### **Dossier N° PC01822324T0010**

**Déposé le :** 30/04/2024  
**Affiché en mairie le :** 07/05/2024  
**Demandeur :** EI MAILLET LUCILE  
**Représenté par :** Madame MAILLET Lucile  
**Pour :** la construction d'une chèvrerie et d'une laiterie  
**Adresse des travaux :** 15 Route du Montet  
18110 Saint-Martin-d'Auxigny

## **ARRÊTÉ**

**Objet :** Demande de permis de construire un bâtiment agricole  
**V/Réf. :** PC 018 223 24 T0010  
EI MAILLET Lucile - représenté par Lucile MAILLET  
15 route du Montet  
18110 SAINT-MARTIN D'AUXIGNY  
**N/Réf. :** PRS/JCB/24.305

#### **Caractéristiques générales :**

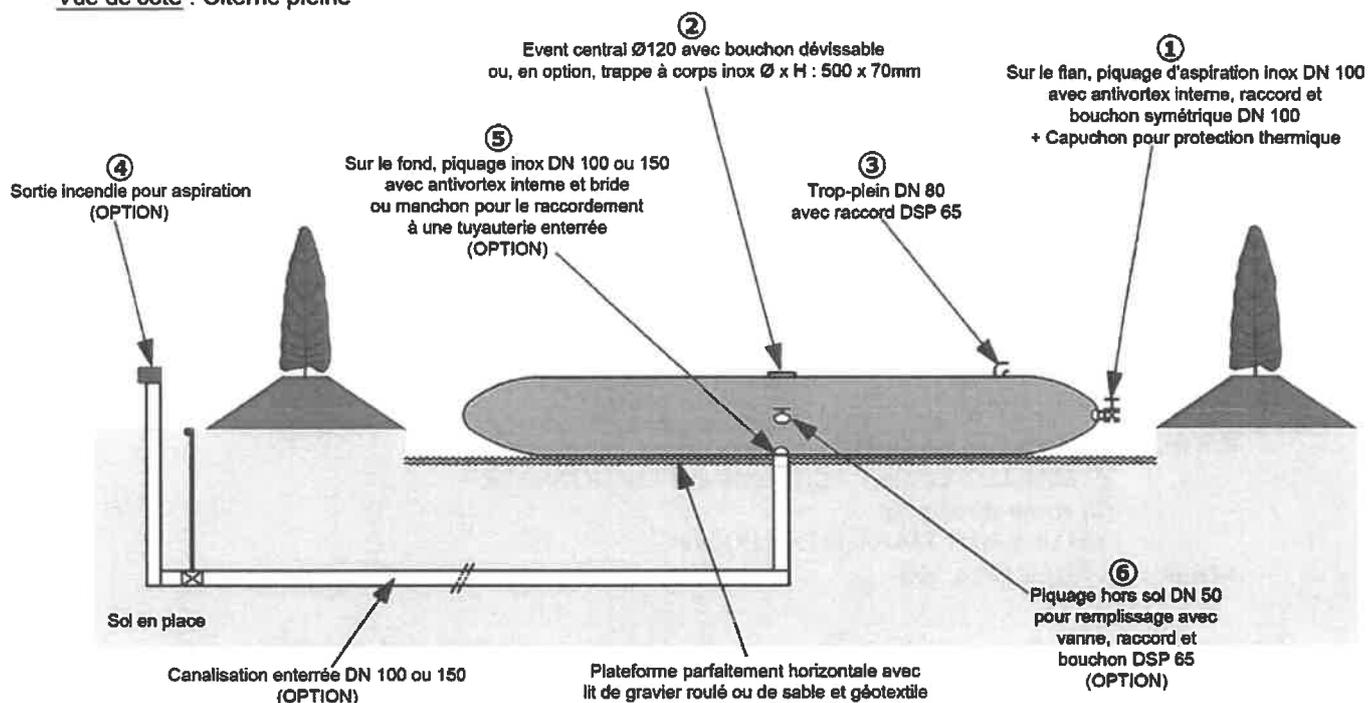
A défaut, la défense extérieure contre l'incendie devra être assurée par une réserve d'eau de 60 m<sup>3</sup>, située à moins de 400 m de l'accès à la parcelle la plus éloignée. Cette réserve devra être équipée d'un hydrant d'aspiration, accessible, signalée, utilisable en toute saison et alimentée par le réseau d'adduction d'eau.

Le chemin ou la route menant à la plateforme d'aspiration doit être praticable par les engins incendie (largeur minimale de 3 m et sur sol dur ou stabilisé). Il sera nécessaire d'adresser au SDIS un plan mentionnant la position, le type et le volume de la réserve afin que celle-ci puisse être référencée.

- Aire d'aspiration pour l'engin pompe.
- Distance du raccord d'aspiration de l'engin ≤ 4 mètres.
- Accessible aux engins en tout temps et en toute circonstance.
- ① Raccord d'aspiration (DSP) avec anti vortex d'un diamètre de 100 mm et une vanne de barrage.
- ② Event d'un diamètre de 120 cm.
- ③ Trop plein d'un diamètre de 80 cm avec bouchon obturateur et chaînette.
- ④ ⑤ ⑥ Options.
- Signalisation du site.

- d'installer un poteau d'aspiration pour remédier au problème du gel,
- de protéger la réserve souple par une clôture d'une hauteur minimum d'1,80 mètre.
